Ministero dell'Ambiente e della Tutela del Territorio
e del Mare – Direzione Salvaguardia Ambientale

E.prot DSA – 2009 – 0027394 del 15/10/2009

Oggetto: Collegamento Autostradale Asti-Cuneo – Tronco II – Lotto 1. Dir. (Tangenziale di Asti)–
Progetto Preliminare – Osservazioni

Alleg. Osserv. n.1 F. TANARD - Analisi idraulica, sezione e monta viadotto,
 con portate Nuovo VA.PI. Regione Piemonte

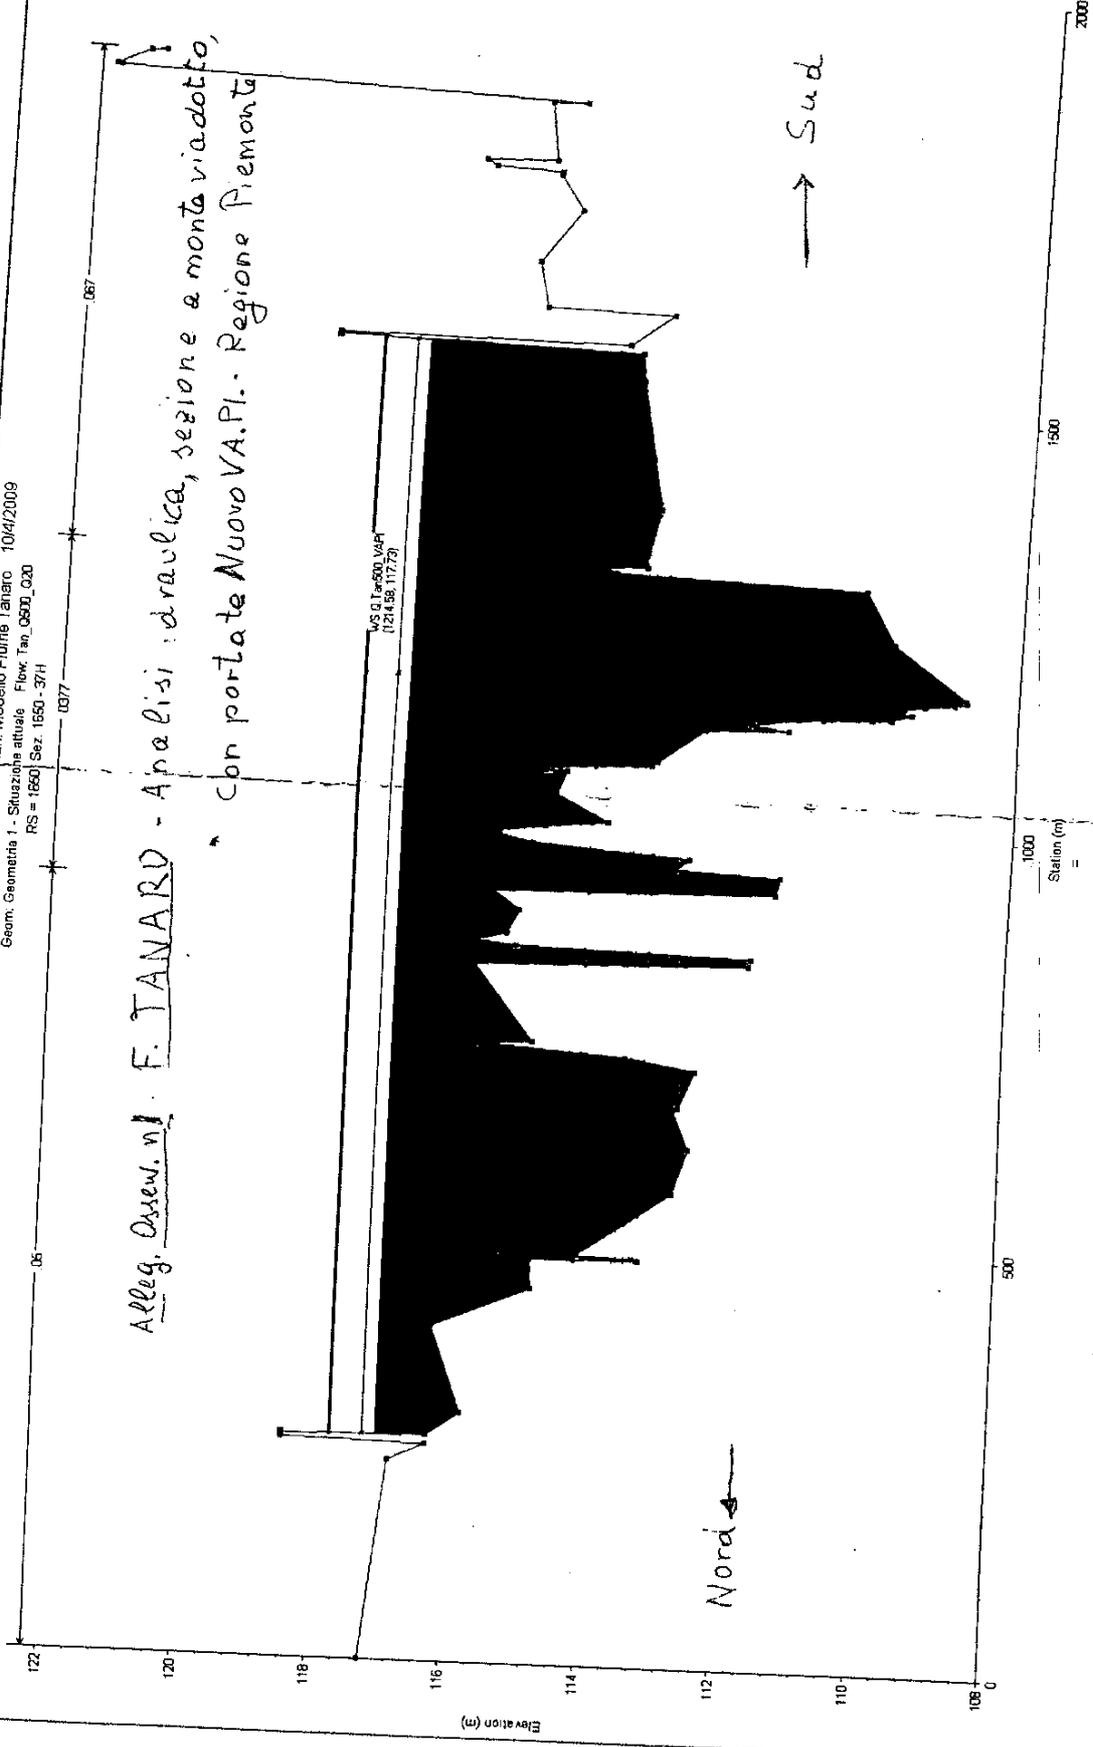
3- Il Fiume Tanaro – Gli argini (v. Modello Idraulico PAI allegato)

3.1 Nell'evento alluvionale del novembre '94 l'area dov'è locato l'imbocco Sud della galleria (a quota – tergo argini - di circa 115 m s.l.m.) era sommersa da circa 2 m d'acqua, in linea coi dati di progetto dell'argine, che sono:

3.2 E' da notare che le suddette "portate di progetto" (per argini, ponti, ecc.), definite dal Piano Stralcio PS 45 nel 1995, secondo studi recenti (Nuova VA.PI., Regione Piemonte – Università di Salerno) sono sottostimate; il modello meteo-idrologico – statistico "VA.PI" – Nuova Vers. 2006 fornisce per le portate di piena del Tanaro ad Alba i valori $Q_{200} = 4088 \text{ m}^3/\text{s}$ e $Q_{500} = 4902 \text{ m}^3/\text{s}$, superiori a quelli di progetto. Per tali portate i livelli sarebbero:

- portata piena $Q_{200} = 4100 \text{ m}^3/\text{s}$; quota piena 117.25 m s.l.m.(sezione a monte viadotto)
- portata piena $Q_{500} = 4900 \text{ m}^3/\text{s}$; quota piena 117.73 m s.l.m.

(Valori ottenuti da Modello Idraulico PAI – Ing. P.Arnaud – v. allegato).

3.7 Da quanto sopra si deduce che la protezione offerta dagli argini è di grado inferiore a quella prevista; l'ingresso in galleria risulta "a rischio", anche con la realizzazione di muri in c.a. o altre opere di contenimento. Inoltre bisogna considerare che, in generale, gli argini non garantiscono la mitigazione del rischio al 100%.
